# 柏崎刈羽原子力発電所第6号機 設計及び工事計画認可申請に係る説明について (大物搬入建屋 杭の損傷要因について)

2022年10月20日  
東京電力ホールディングス株式会社

## ➤ 設計及び工事計画認可申請に係る審査会合の指摘事項に対する回答

図9 No.8杭頭部の構造及び損傷状況（イメージ）（単位：mm）

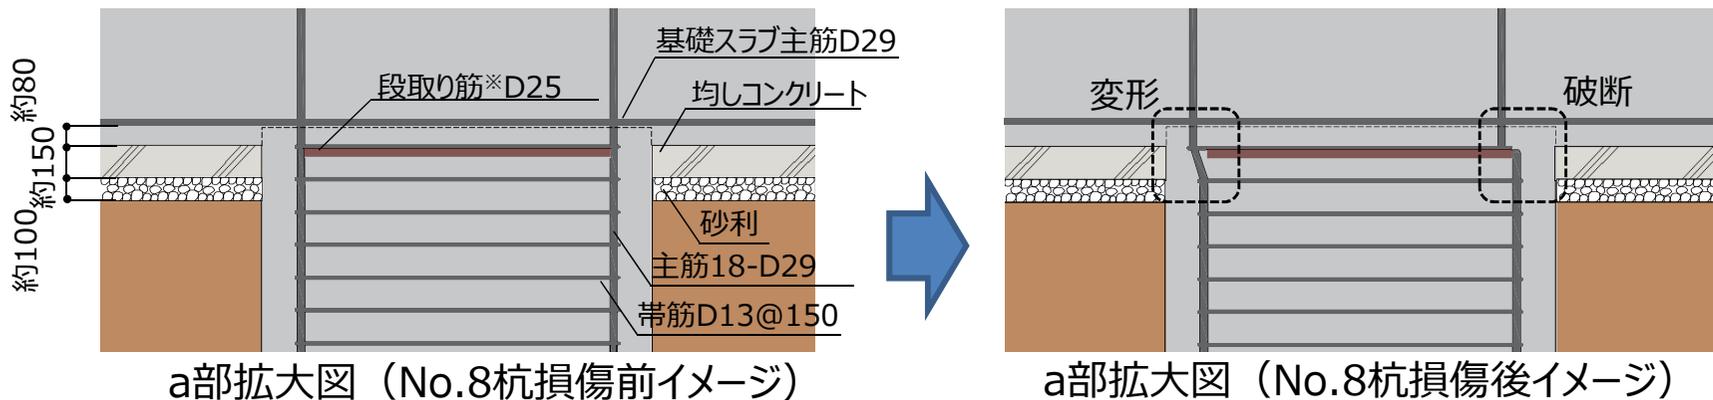
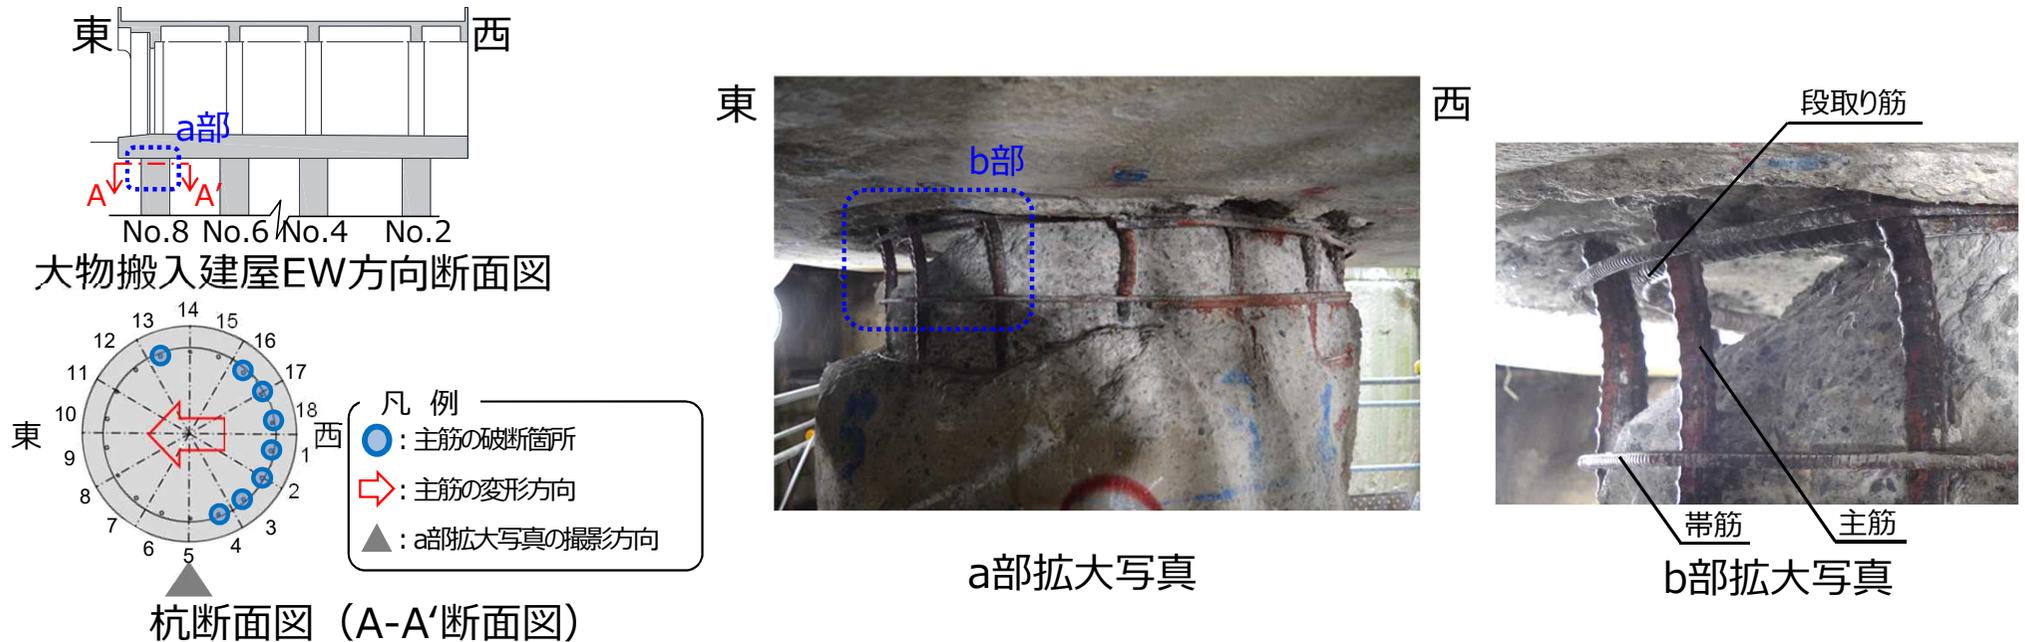
新たに1本の切断が確認されたNo.8の杭の鉄筋について、当該鉄筋の位置や切断の状況、損傷要因推定への影響を説明すること。

No.8杭のNo.13鉄筋については、鉄筋の追加調査のためにコンクリートを取り除く際、基礎スラブ下端付近の帯筋と重なる部分において破断を確認している。追加調査の結果、鉄筋は、いずれも概ね西から東の方向に変形しており、相対的にコンクリートの損傷が小さい西側の範囲においては、鉄筋が破断に至っている場合が多く、コンクリートの損傷が大きい東側の範囲においては、大きく変形しているものの、破断に至っていないといった傾向を確認しており、No.13鉄筋は、他の鉄筋の破断位置や変形状況と比較しても大きな差はないことから、損傷要因推定への影響はないと考えている。(P.7~8)

- No.8杭頭部の構造及び損傷状況イメージを図9に示す。
  - ✓ 図9に示すように、鉄筋は8本（No.1～4、No.13及びNo.16～18）が破断し、それ以外のNo.5～12、No.14及びNo.15は、杭を基準に西から東の方向に変形している。

図37 大物搬入建屋周辺埋戻土の概略範囲図※

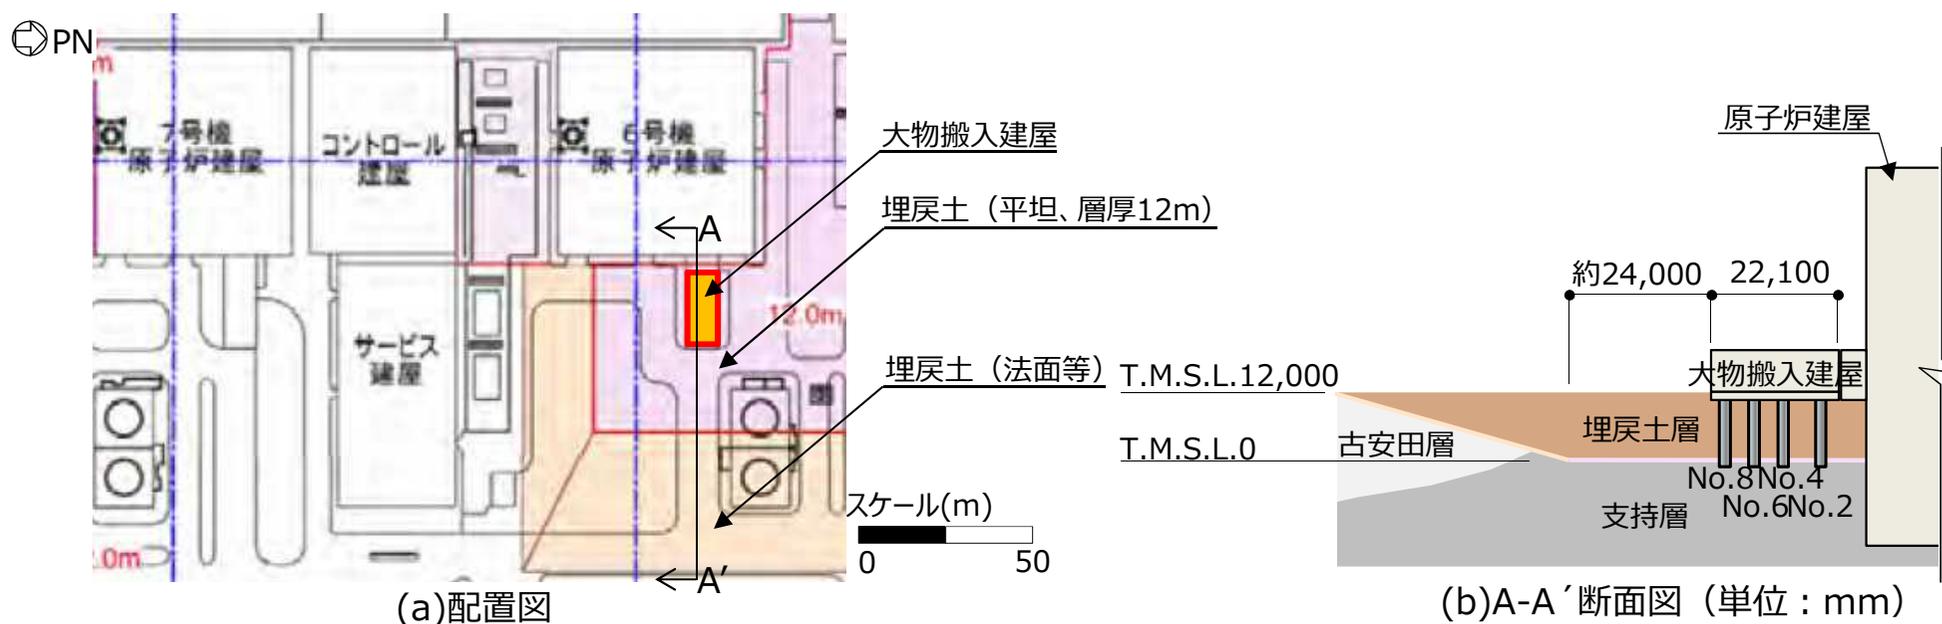
大物搬入建屋周辺の地質・地質構造を踏まえ、地盤の傾斜の有無及びその影響について説明すること。

大物搬入建屋の杭周辺の地盤は、建設時にT.M.S.L.0mまでオープンカット工法で掘削を行い、その後、T.M.S.L.12mまで敷地内の掘削土（埋戻土）で埋め戻していることから、水平方向に広がりを持った一様な地質構造となっており、また、法面から離れた位置に大物搬入建屋は立地しているため、地盤の傾斜の影響はないと考えている。(P.38)

- K6大物搬入建屋の杭周辺の地盤は、建設時にT.M.S.L.0mまでオープンカット工法で掘削を行い、その後、T.M.S.L.12mまで敷地内の掘削土（埋戻土）で埋め戻していることから、水平方向に広がりを持った一様な地質構造となっており、また、法面から離れた位置にK6大物搬入建屋は立地している。（図37）
- 杭の配置状況及び杭周辺の地盤が一様に埋戻土層であることから、地盤変位がNo.6・8杭のみに大きく作用して、No.6・8杭の特異な損傷を引き起こす可能性は考えにくい。No.6・8杭周辺地盤の状況によっては、杭に応力集中を発生させる要因となる可能性がある。

図40 杭のせん断力 (単位： $\times 10^3$ kN)

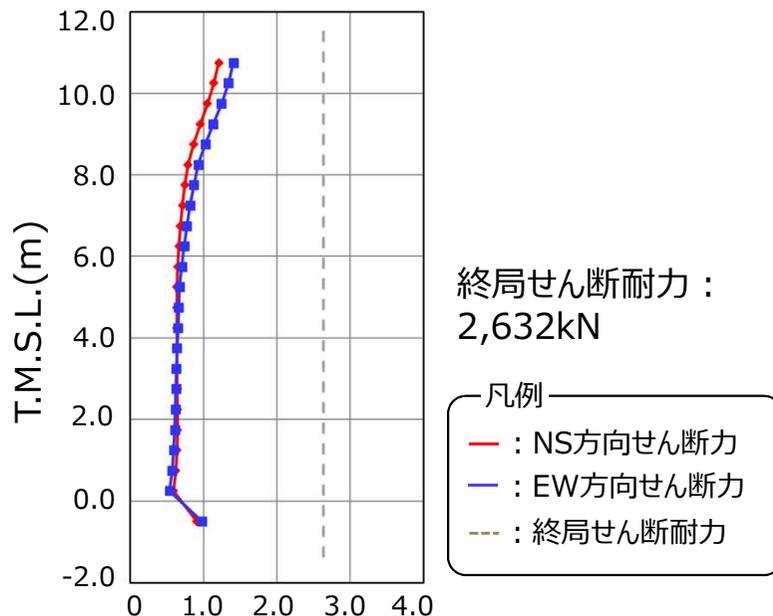
中越沖地震時において改良地盤がある場合に作用する地震荷重について、改良地盤がない場合の地震荷重と耐力との関係を踏まえてどのような程度(オーダー感)になるのかを説明すること。また、設計時の地震荷重と耐力との関係からも検討し説明すること。

3章に示すNo.8杭のせん断力に着目した解析の単位荷重10,000kNは、2章に示すセメント改良土を考慮していない中越沖地震シミュレーション解析の杭8本が負担する杭頭部のせん断力（EW方向：約1,400kN/本×8本=約11,200kN）に比べ、大きな差がない程度の荷重となっており、中越沖地震シミュレーション解析結果の杭頭部のせん断力に対して、約3倍の応力集中の結果を乗じた場合、No.8杭頭部は終局せん断耐力を超える可能性がある。（P.47～48）

- 図40及び図41に示すように、杭に発生するせん断力及び曲げモーメントの最大値は杭頭部で発生し断面評価の結果、せん断力及び曲げモーメントは終局耐力以下である。なお、本解析は基礎の柔性を非考慮及び上部構造からの慣性力と地盤変位による応力の最大値をそれぞれ静的に算定し、その結果を足し合わせて評価していることから、一定の保守性を持ったものと想定され、No.6・8以外の杭の損傷状況と整合しない保守的なものとなっている。
- また、仮に水平2方向入力を考慮した場合、せん断力は終局せん断耐力に対して十分な余裕があり曲げモーメントは終局曲げモーメントを超えることが予想され、杭の損傷状況とは整合しない。
